TCA施設に係る
廃止措置計画認可申請について
概要説明資料(案)

国立研究開発法人日本原子力研究開発機構
原子力科学研究所

審査会合(R1.6.6)におけるコメント

審査会合(R1.7.18)におけるコメント

機能停止措置(第1段階)

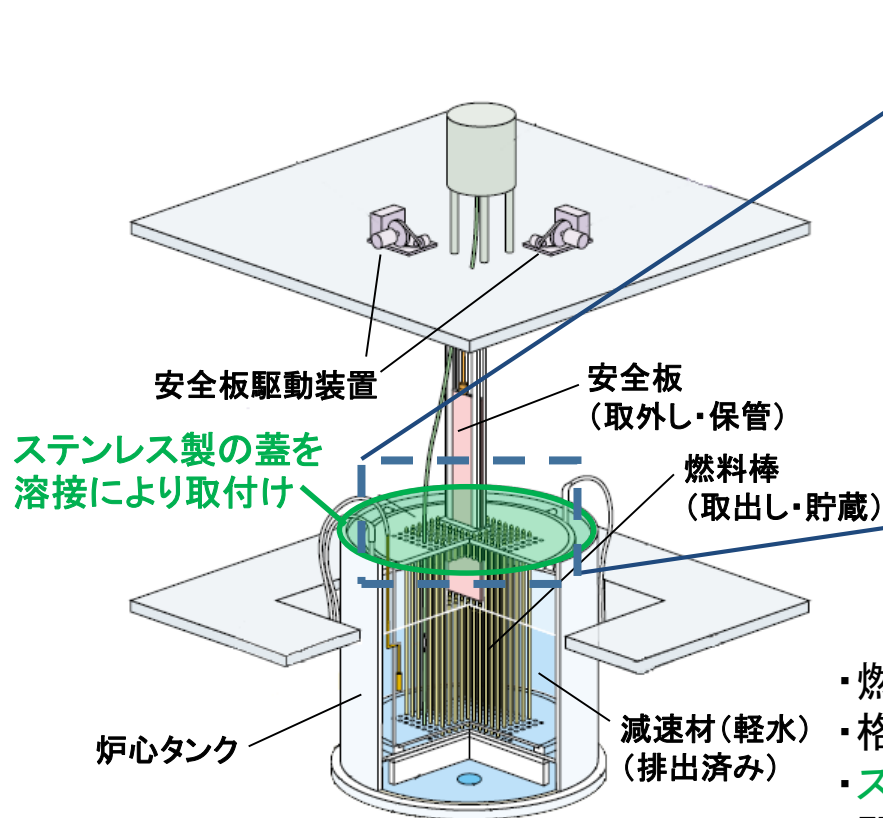
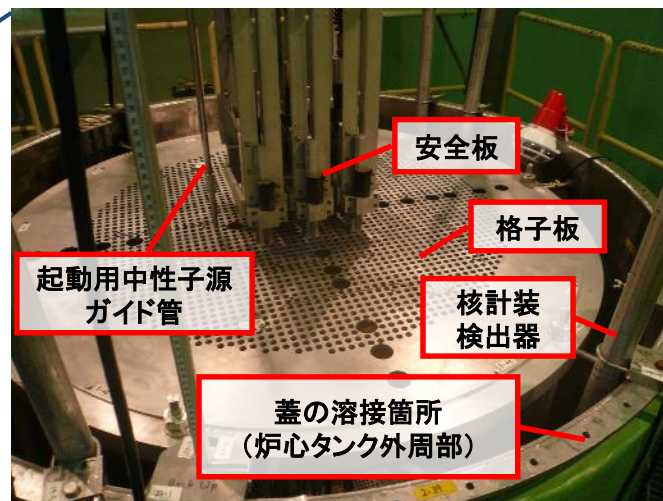
コメント 番号	6/6 第1回審査会合におけるコメント	対応頁
1	原子炉機能停止の措置について、タンクの内部にある格子板、安全板等を含めて炉心タンクがどのような状態になるのか、工程や、具体的な措置について廃止措置計画に記載すること。 (R1.7.18審査会合で回答)	P.7-P.8
2	第2段階の5年間ににおいて具体的にどのような作業を想定しているのか。また、安全の観点からその期間が必要であることを示すこと。(R1.7.18審査会合で回答)	P.11-P.12、 P.14
3	使用済燃料の処分の方法について、設置変更許可申請書では、TCA施設内で貯蔵することとしており、廃止措置計画と異なる。これらの整合を図るための今後の手続き等の考え方を示すこと。 (R1.7.18審査会合で回答)	P.9-P.10
4	固体廃棄物は、処理場に払い出すまでの間、施設内で保管とあるが、その保管容量が十分に確保されていることや、汚染拡大防止及び被ばく防止の措置についても記載すること。 (R1.7.18審査会合で回答)	P.24-P.27

燃料の再装荷を防止するため、炉心タンク上部開放部を閉止

- ・燃料、減速材の取出し、排出は実施済み
- ・格子板は取外しを行わず、安全板等は取外し
- ・ステンレス製の蓋を炉心タンク外周部に溶接で取付け
- ・閉止措置後のタンク内部の点検等はタンク側面の点検孔から実施(点検孔からの燃料装荷は不可)

閉止措置は、炉心タンク内に挿入されている安全板（3基）、核計装検出器（6本）、水位制限装置（3基）、温度計（3本）及び起動用中性子源のガイド管（1本）を取り外した後、炉心タンク上部にステンレス製の蓋を溶接で取り付けることにより行う。炉心タンク内に設置されている格子板については、取り外しは行わない。

- 放射性固体廃棄物(第3段階)

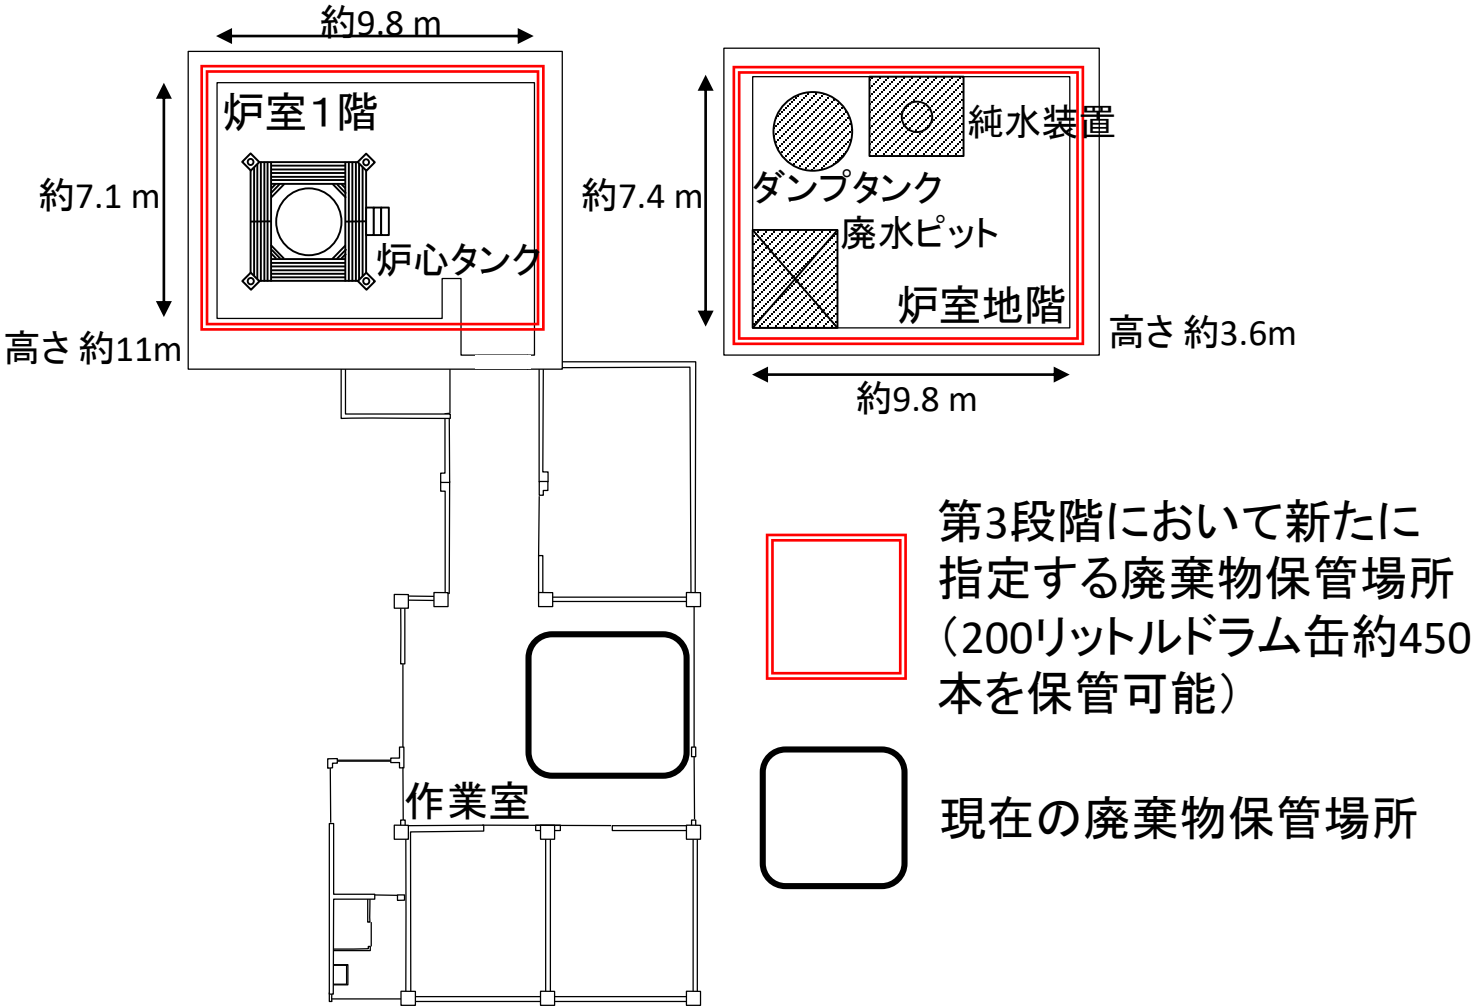
コメント 番号	7/18 第2回審査会合におけるコメント	対応頁
5	5年間の維持管理期間における作業期間の見積り等を示すこと。 (R2.〇.〇審査会合で回答予定)	P.11、P.13
6	建家のはつり作業で発生するコンクリート廃棄物について、発生 量(200ℓドラム缶約340本分)の根拠を示すこと。 (R2.〇.〇審査会合で回答予定)	P.25

- ・ 放射化汚染物質を保管する炉室は原子炉運転を考慮して設計され、遮へい及び閉じ込めの機能は廃止措置期間中も維持
- ・ 設備機器の解体段階では金属等の廃棄物(200リットルドラム缶約175本)が発生

- 放射性固体廃棄物(第3段階)(つづき)
 - ・ 金属等の廃棄物を搬出後、管理区域解除のためのコンクリート掘削を行う段階では、管理区域解除のためのコンクリート掘削により68トン(炉室約46トン、炉室を除く管理区域約22トン)のコンクリート廃棄物が発生
 - ・ コンクリート掘削の深さは炉室:2cm、炉室を除く管理区域:1cmとして評価(JPDRの解体における実績を参考に、汚染の浸透を考慮して設定)
 - ・ 68トンのコンクリート廃棄物を200リットルドラム缶1本当たり200kg以下で収納する場合、約340本に相当
 - ・ 炉室の寸法は1階が約9.8m×約7.1m×高さ約11m、地階が約9.8m×約7.4m×高さ約3.6mであり、200リットルドラム缶に換算して約450本の廃棄物を保管可能
